E-sirkulære 2013-06

Endring av kontaktledningsanlegg på Egersund st.

SØRLANDSBANEN
(HELLELAND)–EGERSUND
BANE 2130 KM 511.754–527.720
KONTAKTLEDNINGSANLEGG–KOBLINGSSKJEMA

Målestokk:	Fritekst 1	
	Fritekst 2	
	Fritekst 3	
Produsent	BTE	
Prod.tegn.nr.		
Erstatning for	EK.000180-000	
Erstattet av		
Tegningsnummer:	EK.104338-000	Rev.: 000

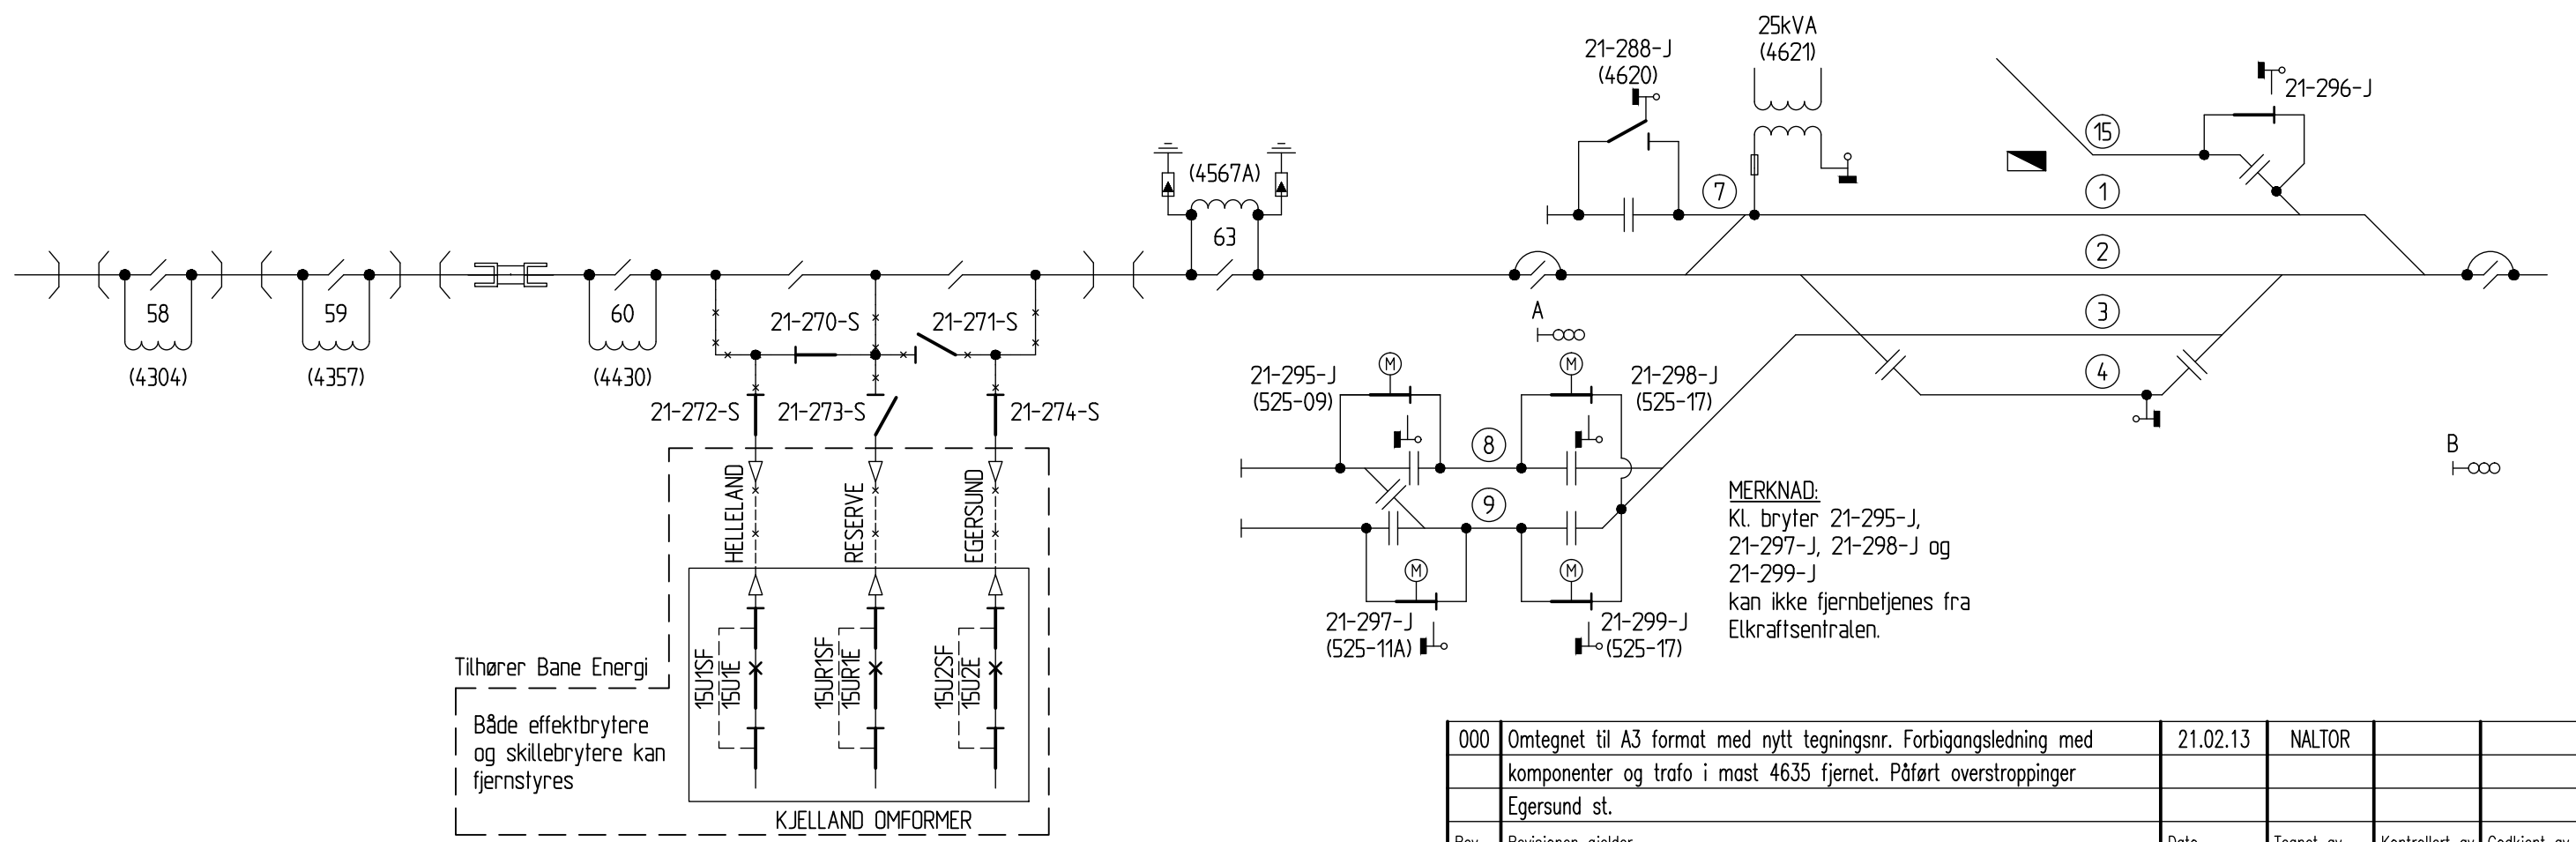
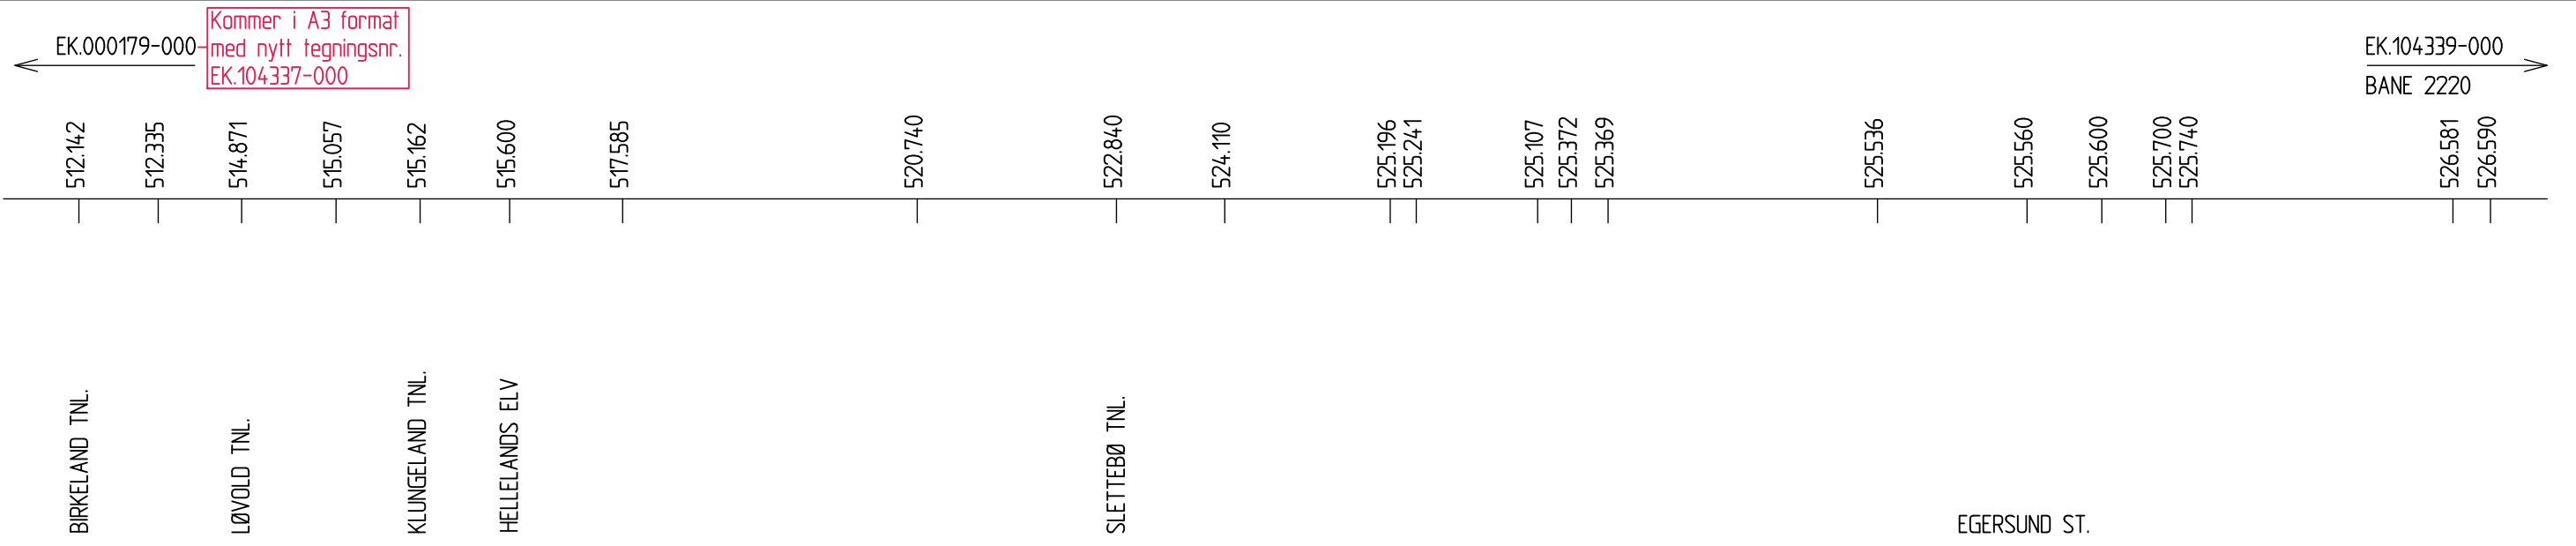
I forbindelse med fornyelse av KL og bygging av AT er følgende endringer planlagt utført i KL-anlegget på Egersund stasjon natten mellom 9/3 og 10/3-2013:

- 1. Forbigangsledning samt bryter 21-289-S, 21-291-S, 21-290-S fjernes.**
- 2. Bryter 21-292-S m/tilhørende trafo fjernes.**
- 3. Seksjonsfelt ved innkjørhovedsignal A og B overstroppes.**

000	Omtegnet til A3 format med nytt tegningsnr. Forbigangsledning med komponenter og trafo i mast 4635 fjernet. Påført overstrøpping Egersund st.	21.02.13	NALTOR		
Rev.	Revisjonen gjelder	Dato	Tegnet av	Kontrollert av	Godkjent av
